Tittel: SV: 2024/6551-36

Har det kommet inn noen klage på 2024/6551-36 **52/362/0/0 Anneks, Ustaoset - Melding om vedtak.**

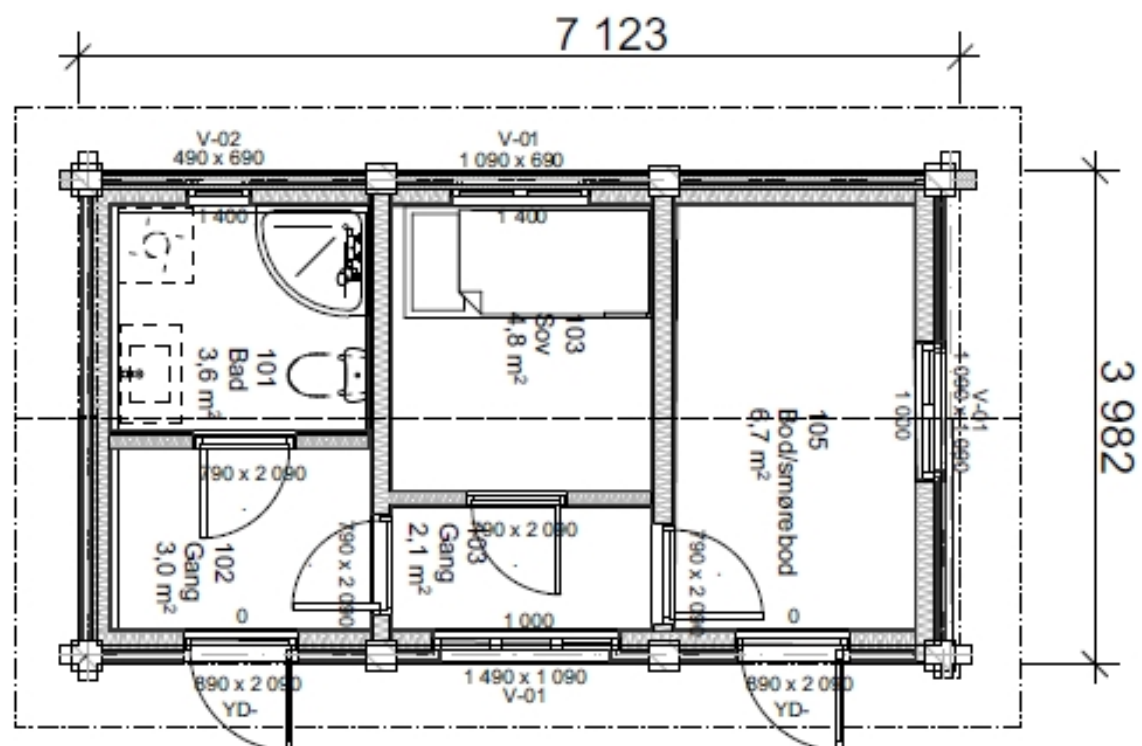
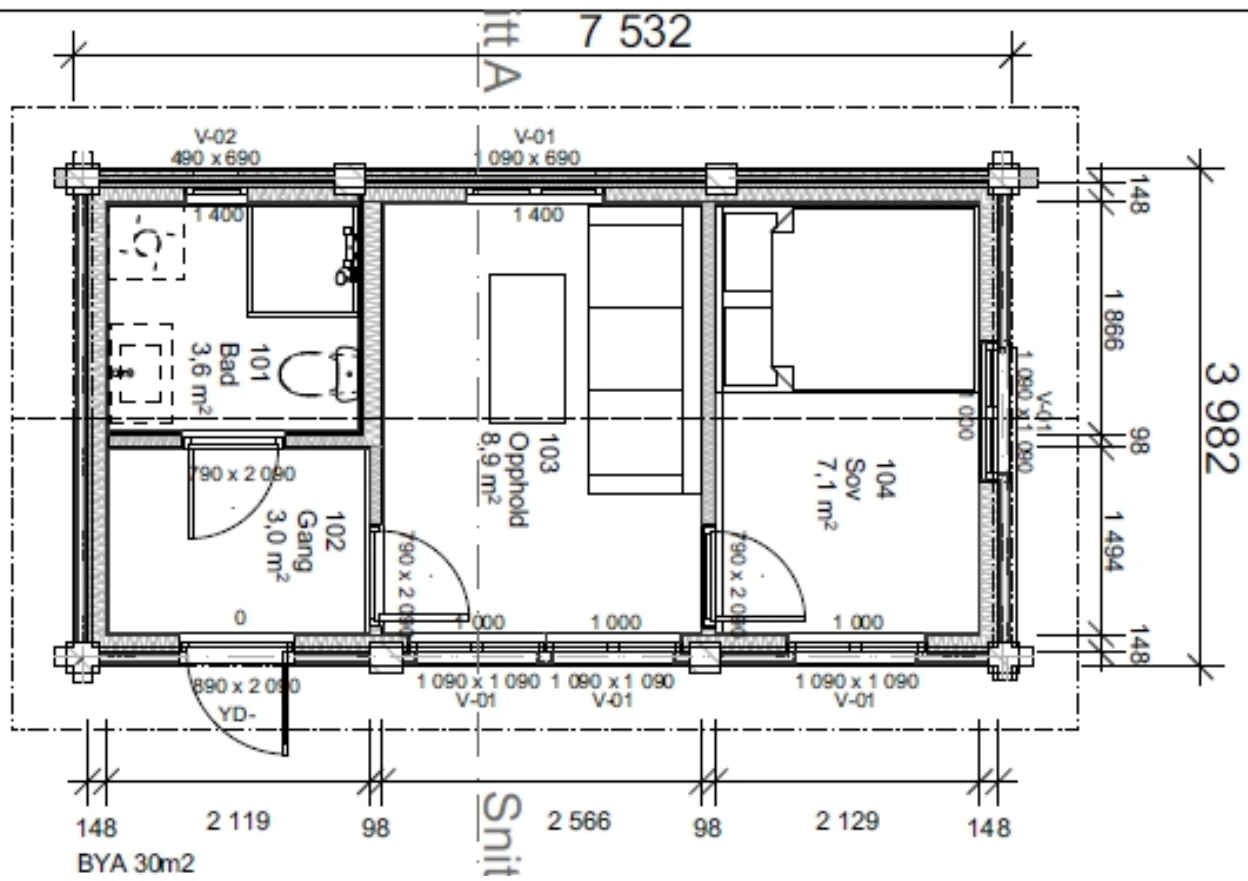
1. Soverom er redusert fra 7,1m<sup>2</sup> til 4,8m<sup>2</sup>
2. Eksisterende soverom i hytta er søkt endret fra hoveddel til tilleggsdel, dette kan settes som krav i dispensasjonen eller vi kan søke endring på gitt tillatelse.
3. Oppholdsrom er fjernet og erstattes med bod.
  - Utvidelsen består da i hovedsak av nytt bad og bod

Redusert fra  
 30 BYA til  
 BYA 27,7 m<sup>2</sup>
